S.S.291 "Della Nurra"

Lavori di costruzione del Lotto 1 da Alghero ad Olmedo, in località bivio cantoniera di Rudas (completamento collegamento Alghero-Sassari) e del Lotto 4 tra bivio Olmedo e l'aeroporto di Alghero -Fertilia (bretella per l'aeroporto)

PROGETTO ESECUTIVO

Relazione di ottemperanza

1.1.1.1 Rotatoria 2

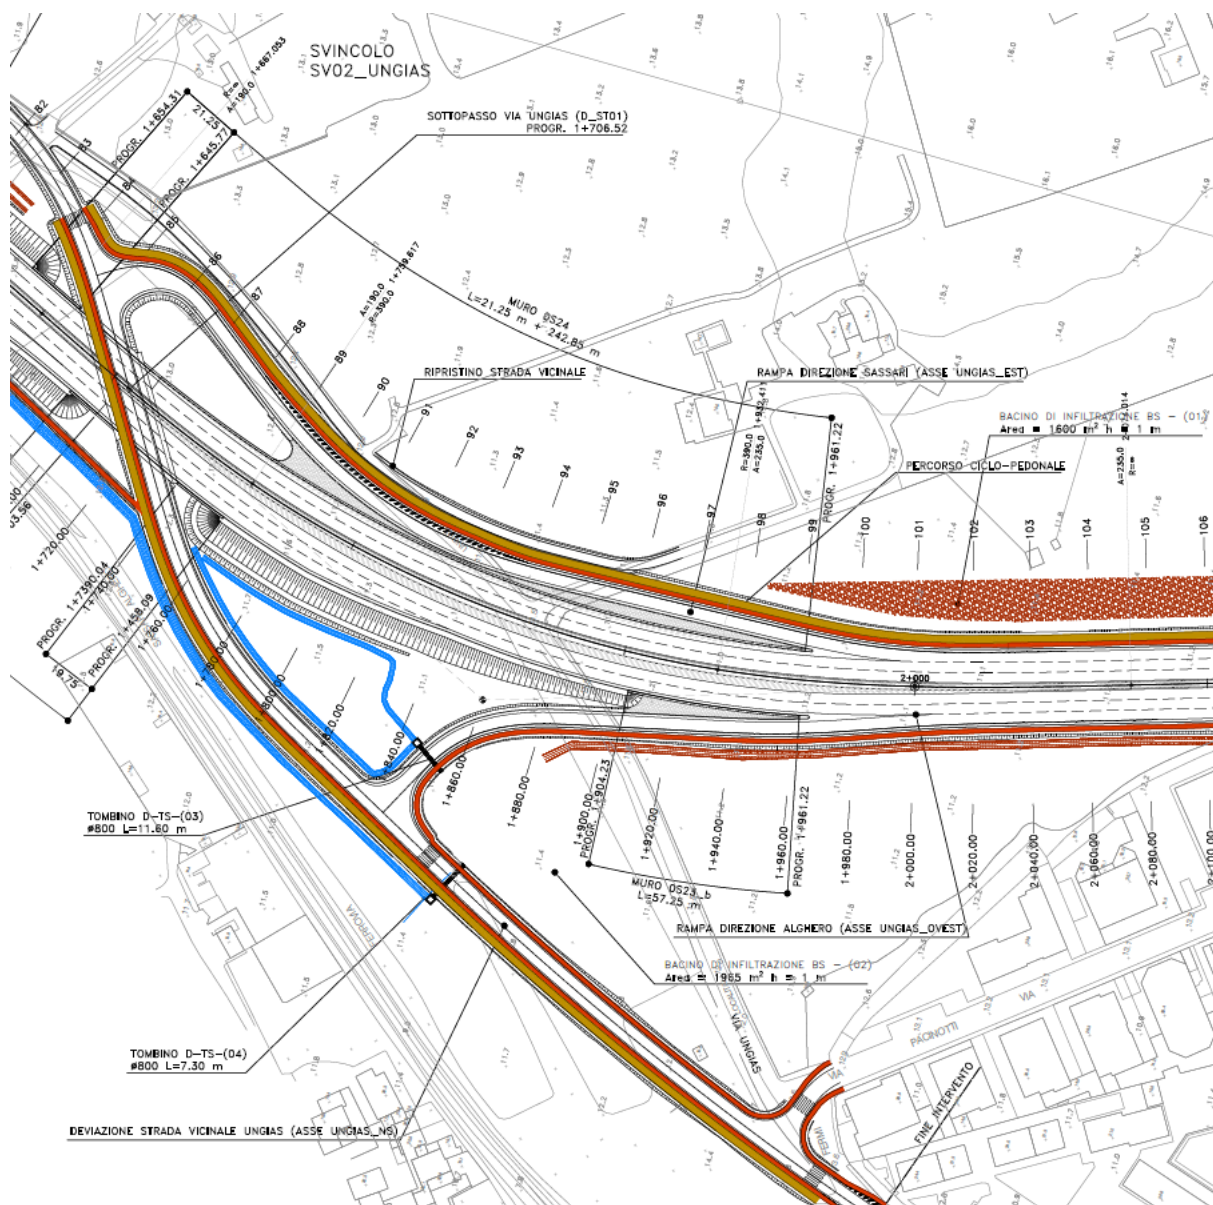
L'intersezione denominata "Rotatoria 2", costituisce un'impropria interruzione della continuità del tronco di circunvallazione in progetto. Si ritiene perciò opportuno, in fase di progetto esecutivo, esplorare la possibilità di risolvere diversamente, a livello di rete, il collegamento dell'area territoriale interessata, evitando che l'inserimento di una intersezione a raso comporti la cesura di un'infrastruttura appartenente alla viabilità principale, per di più in un punto collocato immediatamente a valle dell'area di svincolo.

Prescrizione ottemperata.

La “Rotatoria 2”, come richiesto dalla prescrizione, è stata eliminata, al suo posto è stata prevista una uscita diretta verso Via Ungias.

La nuova intersezione di via Ungias è costituita da uno svincolo incompleto, che consente unicamente le manovre per i veicoli che da via Ungias vogliono immettersi sulla tipo D in direzione centro città (direzione Sud) e viceversa. Non sono consentite le manovre per i veicoli da e verso Sassari a causa della prossimità della ferrovia.

Questa nuova intersezione ha richiesto, inoltre, una modifica di tracciato della stessa via Ungias, per garantire le corrette distanze di visibilità in prossimità del nuovo sottopasso.

1.1.1.2 Attraversamenti ferroviari

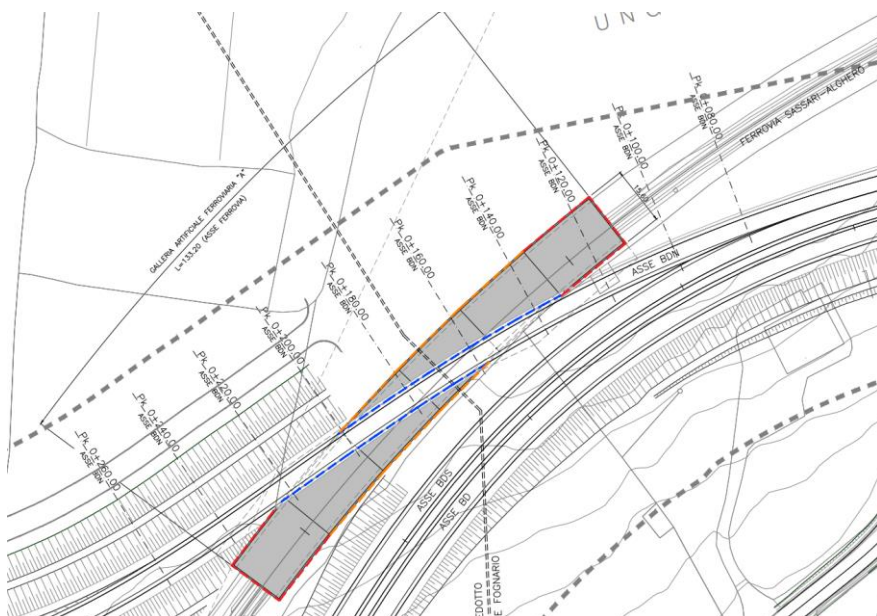
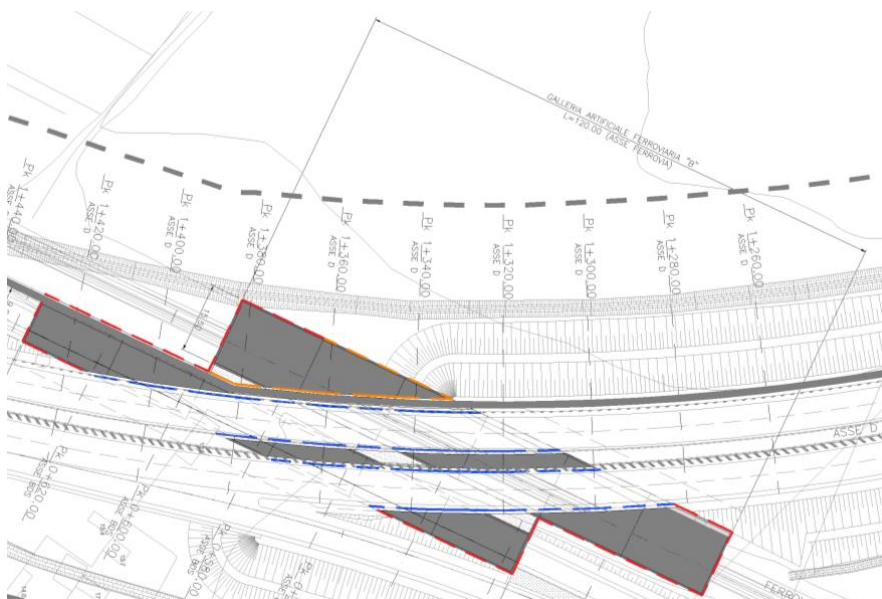
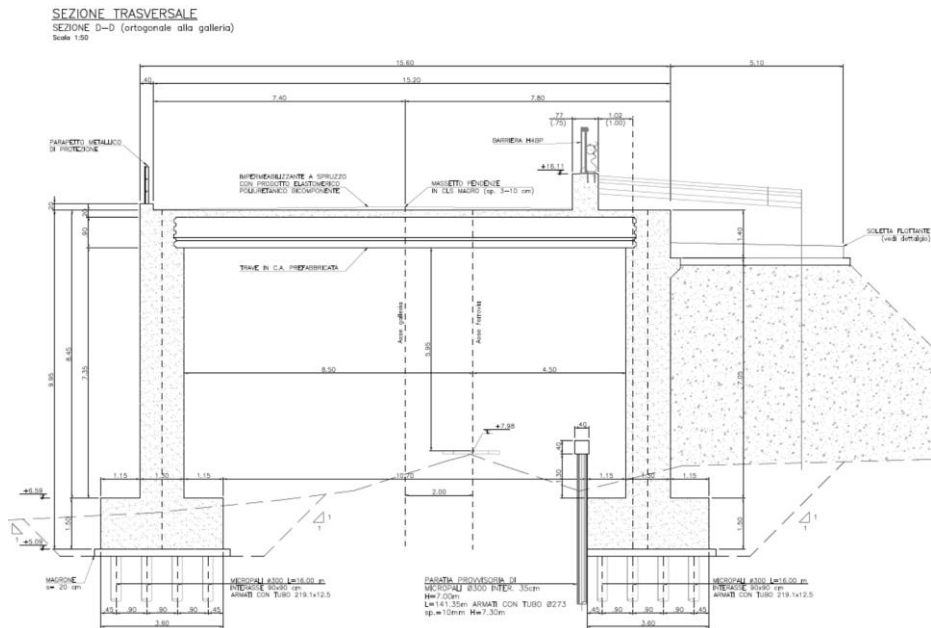
Per gli attraversamenti ferroviari previsti in progetto, si dovrà, in fase di progetto esecutivo:

- produrre gli elaborati specifici dei tratti interessati alle deroghe ex decreto del Presidente della Repubblica 11 luglio 1980, n. 753 recante “Nuove norme in materia di polizia, sicurezza e regolarità dell’esercizio delle ferrovie e di altri servizi trasporto” con planimetrie e sezioni quotate rispetto al piano del ferro;

- specificare gli interventi che interferiscono con la linea ferroviaria e riportarli nella relazione tecnica esplicativa;
- specificare le interferenze e gli attraversamenti ferroviari indicando le progressive chilometriche;

- specificare le altezze minime tra piano di rotolamento ed intradosso nei cavalcavia e gallerie;
- evidenziare le recinzioni nei tratti relativi alla estesa in parallelo e alle interferenze con la linea ferroviaria, dimensionati alla spinta del vento ricadente in quella zona, come da normativa in essere;

- individuare i tratti a scavalco in cui installare le reti antisuicidio;
- specificare i tratti di strada che interferiscono con la ferrovia, dove posizionare i cartelli di divieto di fermata a tutti i mezzi esteso anche ai pedoni;

- predisporre idoneo elaborato da dove si evinca lo smaltimento delle acque meteoriche della carreggiata ed il conseguente drenaggio verticale delle spalle dei viadotti, con le soluzioni tecniche che garantiscano il regolare deflusso senza che venga interessata la sede ferroviaria;

- individuare i camminamenti che, rispetto alla situazione attuale consentano, dalla sede ferroviaria, l’accesso ai fini manutentivi e ispettivi alle varie parti delle opere;

- sottoporre il progetto ad approvazione dell’Ufficio speciale trasporti a impianti fissi (USTIF).

Il progetto Esecutivo ha ottemperato alle prescrizioni in particolare si riportano di seguito quanto prodotto:

- Sono stati prodotti degli elaborati specifici di cui all’elenco seguente
- gli interventi sono:
 - ✓ Viadotto L= 390 m
 - ✓ Galleria artificiale L= 133 m
 - ✓ Galleria artificiale L=120 m
 - ✓ n° 2 Tombini con tecnologia spingitubo
- Lungo in tracciato di progetto si riscontrano 3 interferenze ferroviarie . La prima in corrispondenza dello svincolo di Alghero tra le km 0+260 e 0+0100

La seconda interferenza si trova sull'Asse D tra le km 1+260 e 1+440

La terza interferenza sull'Asse C in corrispondenza del viadotto Ferrovia.

Inoltre sono presenti 2 tombini interferenti che verranno realizzati con il sistema di spingitubo.

- La luce libera tra piano di rotolamento e intradosso della galleria artificiale è 5.90m (min) come previsto da manuale di progettazione RFI, il quale manuale è stato preso a riferimento per la progettazione definitiva (di seguito si riporta la sezione trasversale della galleria).

- Si riscontrano essenzialmente tre situazioni: gallerie artificiali, passerella pedonale in affiancamento alla linea ferroviaria e opere di sostegno parallele alla linea. Per tali situazioni si individuano i seguenti sistemi di protezione:

Si riporta di seguito una sezione rappresentativa dell'intervento di tipo H, posto in corrispondenza del Lotto 4

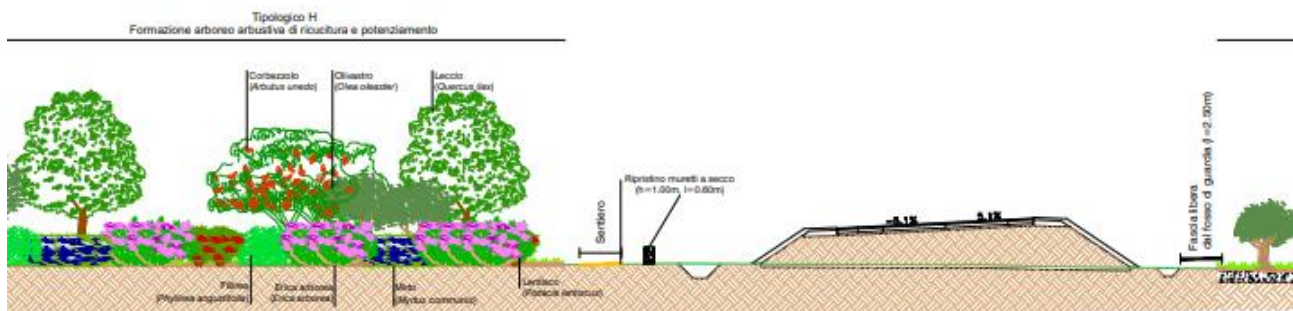
Il Progetto esecutivo dovrà prevedere l'integrazione delle opere di mitigazione vegetazionale previste per il Lotto 4 ed illustrate nell'elaborato denominato INTEGRAZIONI NOTA MATTM/CTVA N.1783 DEL 11.05.2018 - PROGETTO DI INSERIMENTO PAESAGGISTICO E DI MITIGAZIONE AMBIENTALE - Planimetria generale interventi di mitigazione ambientale e inserimento paesaggistico tav. 1/2 (ver. sett. 2018), come anche nell'elaborato INTEGRAZIONI NOTA MATTM/CTVA N.1783 DEL 11.05.2018 - PROGETTO DI INSERIMENTO PAESAGGISTICO E DI MITIGAZIONE AMBIENTALE - Planimetria interventi tav. 3/3 (ver. sett. 2018), prevedendo la realizzazione nei settori H31, H33 e H34 di una sezione di almeno 30 m delle opere di mitigazione vegetazionale a "Formazione arborea-arbustiva di ricucitura e potenziamento" come definita nel "Quaderno delle opere (sesti di impianto) a verde ed interventi di ingegneria naturalistica".

Sono stati, inoltre, verificati e confermati gli interventi a verde posti lungo il Lotto 4 (Asse C) identificati negli elaborati del progetto definitivo con codice H31, H33 e H34; nell'ambito del PE tali interventi sono identificabili con codice H3, H4 e H5 e hanno una sezione di circa 30 m.

- Asse C alla pk 1+660, la cui ampiezza, come detto, è di circa 30m.

1.6.1.1 Area del Nuraghe Sa Mandra de Sa Lua

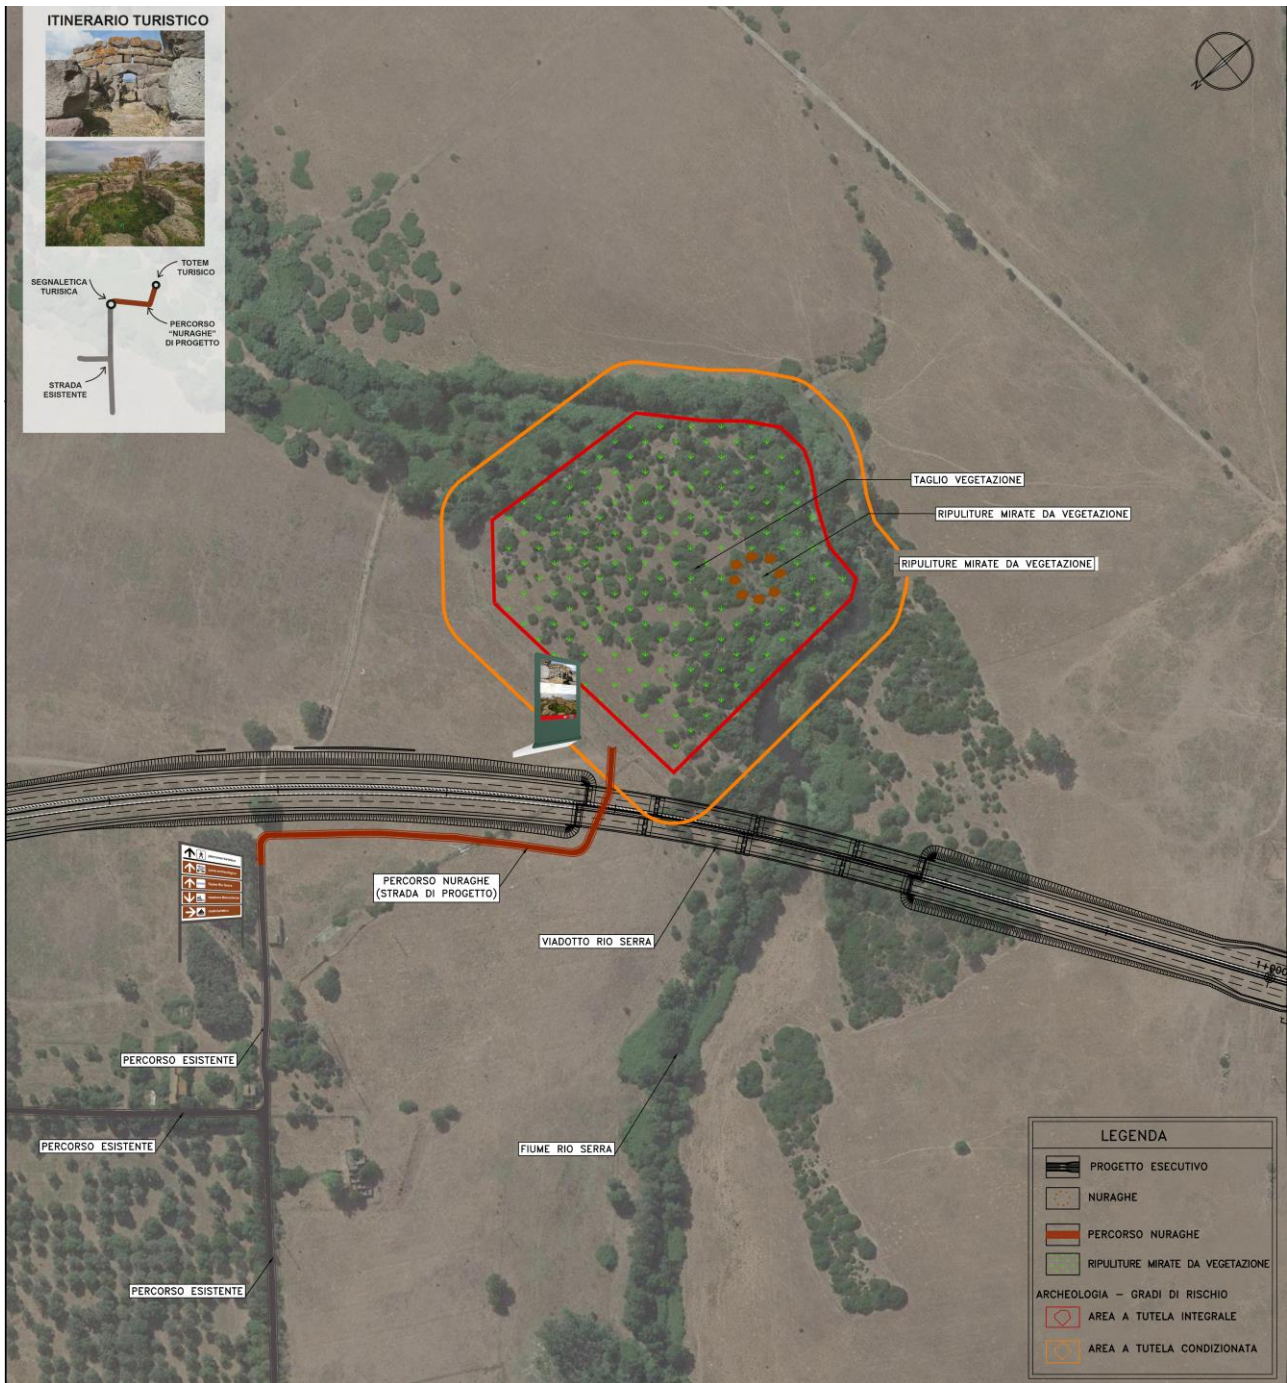
Per l'area del Nuraghe Sa Mandra de Sa Lua: la Società proponente dovrà prevedere una serie di misure compensative atte ad assicurare la tutela e la valorizzazione del monumento, da sottoporre all'approvazione di questo Ufficio, e dovrà effettuare gli interventi già prescritti di ripuliture e saggi preventivi per verificare l'eventuale presenza di strutture o stratigrafie legate al vicino nuraghe.

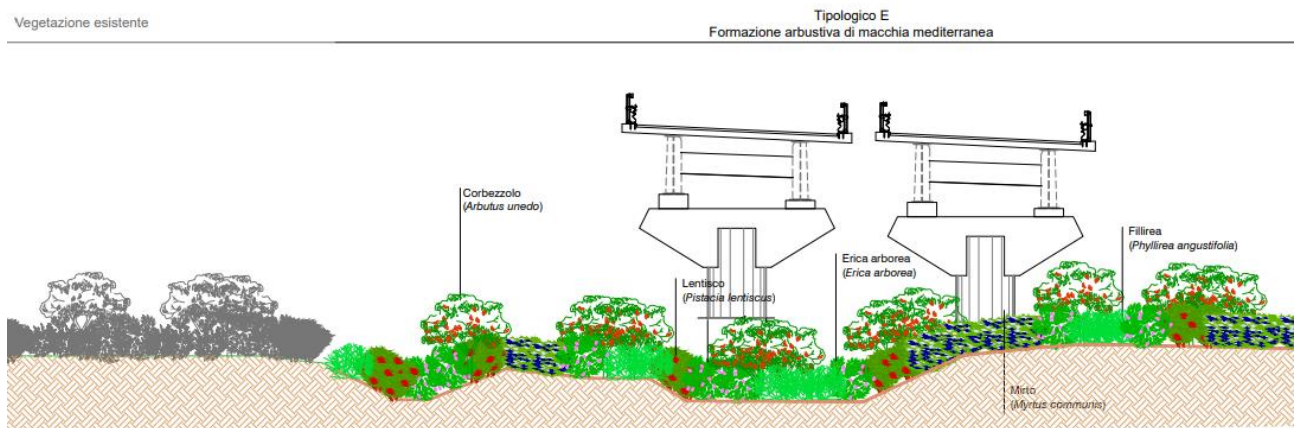
Le piante destinate agli interventi compensativi dovranno essere collocate a dimora a una distanza non inferiore a 6 metri dal confine stradale.

Nella redazione del PE gli interventi compensativi sono stati delineati tenendo conto delle distanze dal corpo stradale, nel rispetto di quanto richiesto dalla prescrizione, sia per quanto riguarda gli ambiti in viadotto, che per le aree di deposito nelle quali sono previsti interventi di ricostituzione vegetazionale.
